СТОЛИЧНА ОБЩИНА

Изх. № CO-2607-3358/2/1, 19.05 2013 г.

ДО УЧАСТНИЦИ ЗАКУПИЛИ ДОКУМЕНТАЦИЯ ЗА УЧАСТИЕ В ОТКРИТА ПРОЦЕДУРА С ПРЕДМЕТ:

„Реконструкция на бул. „Копенхаген“ („Универсиада“) в участъка от ул. „Обиколна“ до бул. „Самоковско шосе“ след пътен възел при бул. „Цариградско шосе“ и Основен ремонт на Надлез по бул. „Цариградско шосе“ при бул. „Копенхаген“ (бул. „Универсиада“, отклонението за Горубляне).

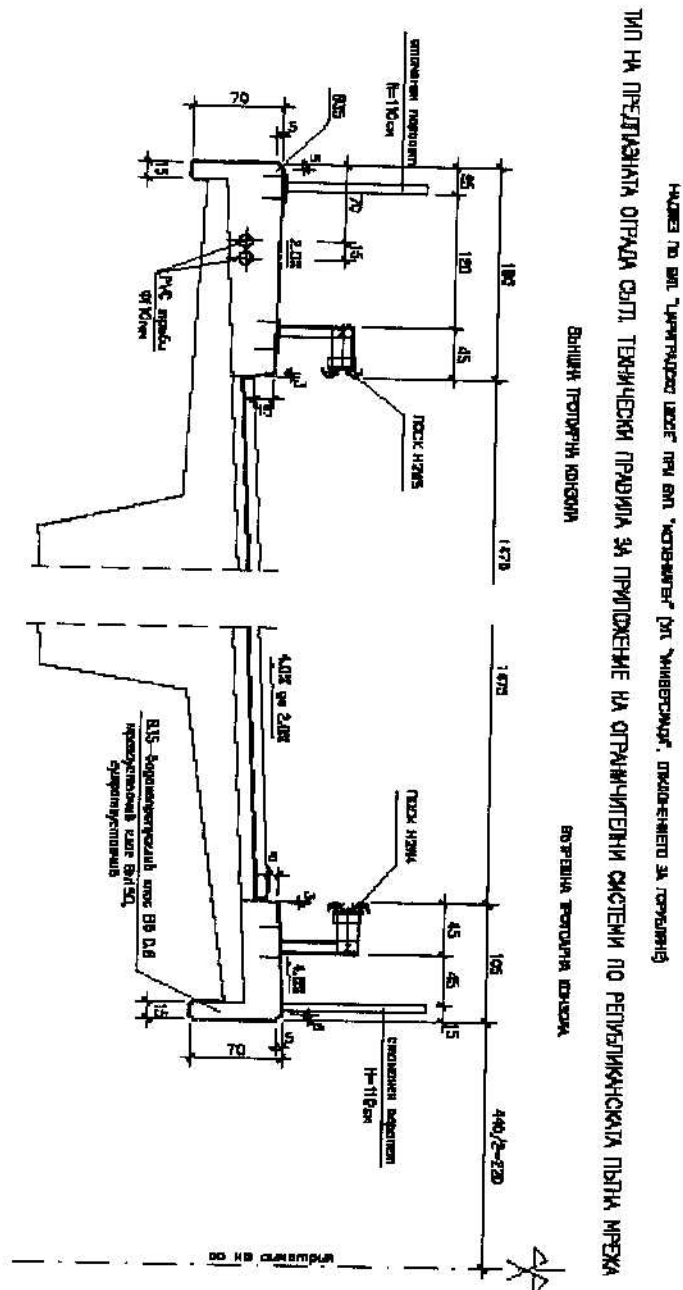
Въпрос 3: В количествената сметка не е уточнен типа на предпазната стоманена ограда, съгласно техническите правила за приложение на ограничителни системи по републиканската пътна мрежа. Моля уточнете типа на предпазната ограда?

Отговор 3: Типът на предпазната стоманена ограда съгласно „Технически правила за приложение на ограничителни системи по републиканската пътна мрежа 2010 г.“ е различен за външния и вътрешния тротоарен блок в зависимост от ширината им. Към момента на окончателно предаване на проекта за реконструкция на надлеза, тези

правила не са били утвърдени. Прилагаме схема за типа и разположението на предпазните огради с конзоли (ПОСК) съгласно Техническите правила.
